改善箇所説明図

R1200GS

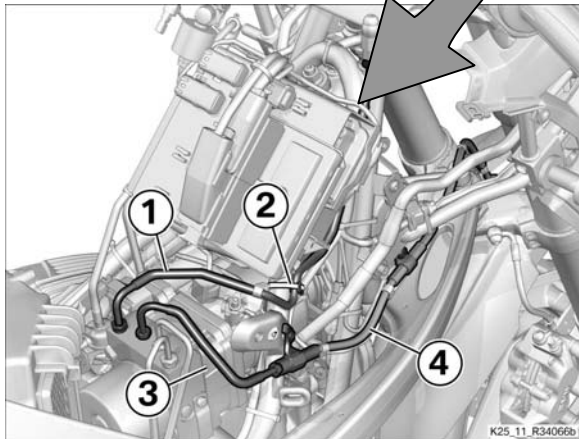
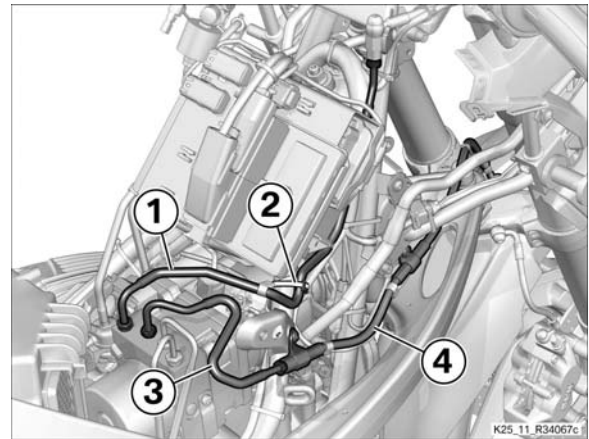
交換前の前輪用ブレーキ配管

交換後の前輪用ブレーキ配管

前輪用ブレーキ配管の形状が不適切なため、走行時の振動により配管両端部に応力が生じる場合がある。そのため、走行時の振動により当該部に亀裂が生じ、ブレーキオイルが漏れ、最悪の場合、制動力が低下するおそれがある。

全車両、前輪用ブレーキ配管を対策品と交換する。

識別マーク(白点)

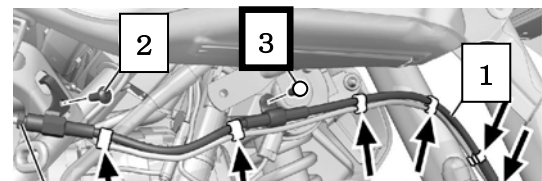
3の固定ボルト上に白ペイントマーク
